Bydgoszcz, dnia 13.12.2021r.

WZP.271.10.1475.2021.E

**Oznaczenie i numer postępowania:** Wykonanie robót budowlanych polegających na przebudowie, nadbudowie, rozbudowie Teatru Polskiego im. Hieronima Konieczki w Bydgoszczy - WZP.271.10.2021.E.

Działając na podstawie art. 135 ust. 6 ustawy z dnia 29 stycznia 2004r. Prawo zamówień publicznych (tekst jedn. Dz.U. z 2021r., poz. 1129 ze zm.), udziela się odpowiedzi na następujące pytania:

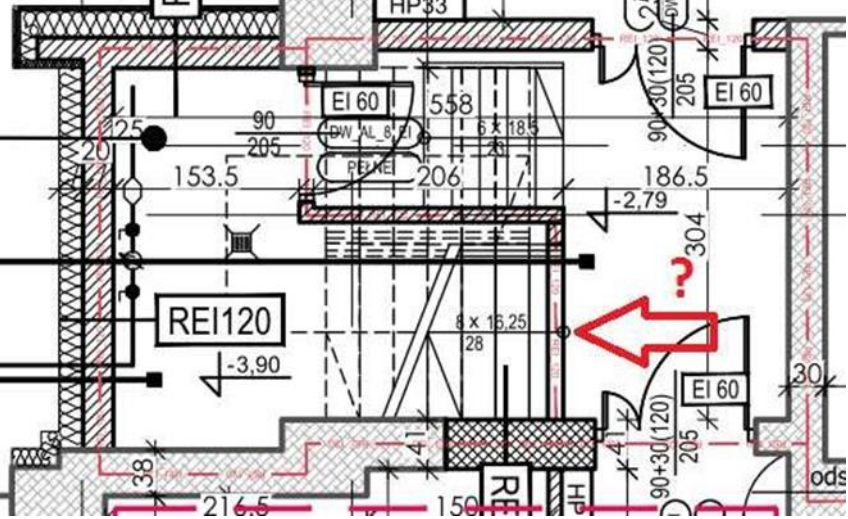
404	<p><b><u>Pytanie</u></b>  <b><i>W zakresie treści zapisu § 3 ust.19 pkt.2 wzoru umowy.</i></b></p> <p><i>Zapis § 3 ust.19 pkt.2 wzoru umowy stanowi :</i></p> <p><i>„ 2) wysokość wynagrodzenia Wykonawcy ulegnie zmianie w przypadku zmiany cen następujących nie wbudowanych materiałów, niezbędnych do realizacji przedmiotu umowy: materiały termoizolacyjne (styropian, wełna mineralna, wełna skalna, styrodur), stolarka okienna i drzwiowa (z tworzyw sztucznych oraz aluminiowa), materiały metalowe (stal zbrojeniowa, kształtowniki zimnowalcowane, kształtowniki gorącownicowane). Wynagrodzenie wzrośnie/zmaleje wyłącznie w zakresie wskazanych materiałów”</i></p> <p><i>Odnosnie tego zapisu poważne wątpliwości budzą dwie kwestie :</i></p> <p><i>- po pierwsze, ograniczenie możliwości waloryzacji wynagrodzenia wyłącznie w zakresie materiałów nie wbudowanych,</i></p> <p><i>- po drugie, ograniczenie możliwości waloryzacji wynagrodzenia w przypadku wzrostu cen materiałów wyłącznie do materiałów określonych w/w zapisem - materiały termoizolacyjne (styropian, wełna mineralna, wełna skalna, styrodur), stolarka okienna i drzwiowa (z tworzyw sztucznych oraz aluminiowa), materiały metalowe (stal zbrojeniowa, kształtowniki zimnowalcowane, kształtowniki gorącownicowane).</i></p> <p><i>Odnosząc się do pierwszej z w/w kwestii, wskazać należy, iż ustawa z dnia 11 września 2019 r. Prawo zamówień publicznych nie zawiera zapisów ograniczających możliwość dokonywania waloryzacji wynagrodzenia wyłącznie do materiałów niewbudowanych a stanowi, iż przypadku umów zawieranych na okres dłuższy niż 12 miesięcy umowa winna zawierać zasady wprowadzania zmian wysokości wynagrodzenia jeżeli zmiany te będą miały wpływ na koszty wykonania zamówienia przez wykonawcę.</i></p>

<p>Skoro zatem Zamawiający ogranicza uprawnienie wykonawcy do waloryzacji wynagrodzenia tylko w zakresie materiałów niewbudowanych to winien zawrzeć szczegółowe uzasadnienie dla tak postawionego wymogu, którego brak zarówno w SWZ jak i wzorcu umowy.</p> <p>Zapisy SWZ jak i wzorca umowy nie zawierają rozwiązań regulujących sytuację, gdy np. procedura zmiany wynagrodzenia będzie się przedłużała a ze względu na harmonogram prac materiały niewbudowane, podlegające waloryzacji, będą musiały być „wbudowane” ?</p> <p>Dlatego też wnosimy o wykreślenie z treści w/w zapisu słowa : „niewbudowanych”.</p> <p>Odnosząc się do drugiej z w/w kwestii, wskazać należy, Zamawiający wskazując w umowie materiały, których wzrost cen będzie brany przy ocenie jego wpływu na zmianę wynagrodzenia, tj. materiały termoizolacyjne (styropian, wełna mineralna, wełna skalna, styrodur), stolarka okienna i drzwiowa (z tworzyw sztucznych oraz aluminiowa), materiały metalowe (stal zbrojeniowa, kształtowniki zimnowalcowane, kształtowniki gorącowalcowane) pominął wiele innych, istotnych z pkt. realizacji robót stanowiących przedmiot umowy materiałów, ograniczając tym samym zakres i możliwość waloryzacji wynagrodzenia.</p> <p>Brak jest tu ujętych chociażby materiałów w postaci drewna konstrukcyjnego, budowlanego, wyrobów z drewna i wyrobów z materiałów pochodnych z drewna, których to ceny w ostatnim okresie gwałtownie rosły czy też materiałów instalacyjnych, i to zarówno w zakresie instalacji wod – kan jak i co/cw ( rury, zawory, urządzenia) jak i instalacji elektrycznych, których ceny także w ostatnim okresie gwałtownie rosną, co jest pochodną dynamicznego wzrostu cen wyrobów aluminiowych oraz wyrobów z miedzi.</p> <p>Dlatego też wnosimy o zmianę w/w zapisu w sposób umożliwiający dokonanie waloryzacji wynagrodzenia także w przypadku wzrostu cen innych materiałów.</p> <p>Uwzględniając powyższe proponujemy zmianę zapisu § 3 ust.19 pkt.2 wzoru umowy na zapis :</p> <p>„ 2) wysokość wynagrodzenia Wykonawcy ulegnie zmianie w przypadku zmiany cen materiałów niezbędnych do realizacji przedmiotu umowy, w tym między innymi zmiany cen : materiałów betonowych i ceramicznych( cegły, pustaki i inne), materiałów termoizolacyjnych (styropian, wełna mineralna, wełna skalna, styrodur i inne), stolarki okiennej i drzwiowej (z tworzyw sztucznych, aluminium, drewna), materiałów metalowych (stal zbrojeniowa, kształtowniki zimnowalcowane, kształtowniki gorącowalcowane, blachy i inne), materiałów instalacyjnych wod – kan jak i co/cw ( rury, zawory, urządzenia i inne), materiałów instalacyjnych elektrycznych, drewna i materiałów pochodnych drewna”</p> <p><b>Odpowiedź:</b> Zamawiający podtrzymuje zapisy umowne.</p>

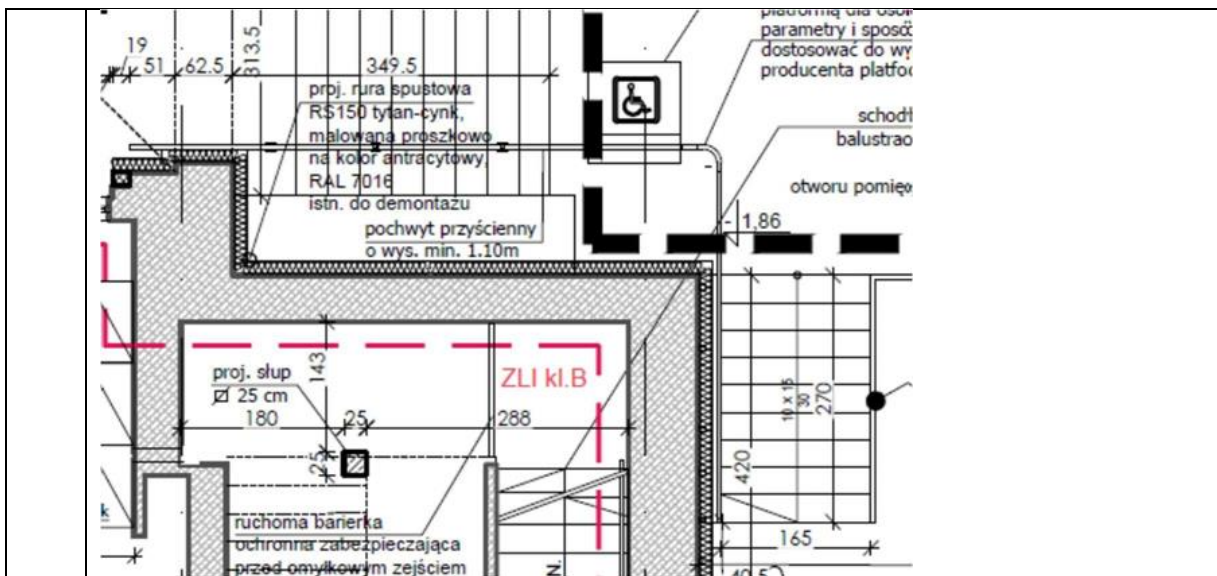
410	<p><b><u>Pytanie</u></b> W istniejącym budynku w pomieszczeniu A1.02 (foyer) na ścianach zlokalizowane są malowidła, które należy poddać renowacji. Proszę o przekazanie informacji, czy malowidła te znajdują się pod opieką konserwatorską? Ponadto, czy przed przystąpieniem do tego rodzaju prac wymagane jest wykonanie projektu konserwacji i restauracji? Jeżeli dysponują Państwo stosownym projektem konserwacji i restauracji, proszę o jego udostępnienie</p> <p><b><u>Odpowiedź:</u></b> Zgodnie z odpowiedzią na pytanie nr 173.</p>
412	<p><b><u>Pytanie</u></b> W opisie technicznym zmian do projektu zamiennego została uwzględniona konieczność wykonania hydroizolacji ścian piwnicznych budynków „A” i „B”. Prosimy o podanie rodzaju</p>

<p>izolacji oraz potwierdzenie, że ma być ona wykonana na pełną wysokość ścian fundamentowych, a co za tym idzie koniecznością odkopania budynków „A” i „B” po całym obrysie.</p> <p><b>Odpowiedź:</b> Zgodnie z odpowiedzią na pytanie nr 162.</p>
415	<p><b>Pytanie</b> Na rysunkach elewacji znajduje się opis tynku elewacyjnego, który należy wykonać jako tynk silikonowy samoczyszczący, o grubości 0,5 mm. Tynk silikonowy o grubości 0,5 mm nie będzie posiadał właściwości samoczyszczących. Prosimy o informację, czy Zamawiający wyraża zgodę na wykonanie tynku silikonowego o gr. 1,5 mm, który będzie posiadał właściwości samoczyszczące.</p> <p><b>Odpowiedź:</b> Zamawiający potwierdza, że do realizacji (oraz wyceny) należy przyjąć tynk o gr. 1,5mm.</p>
416	<p><b>Pytanie</b> Prosimy o informację jaki jest stan technicznym zewnętrznych tynków na elewacjach istniejącego budynku?</p> <p><b>Odpowiedź:</b> Stan techniczny tynków uznaje się jako dobry. Jednakże Zamawiający zwraca uwagę na informację zawartą na rzutach – „Przed wykonaniem warstw termicznych należy usunąć istniejącą warstwę styropianu [...]”.</p>
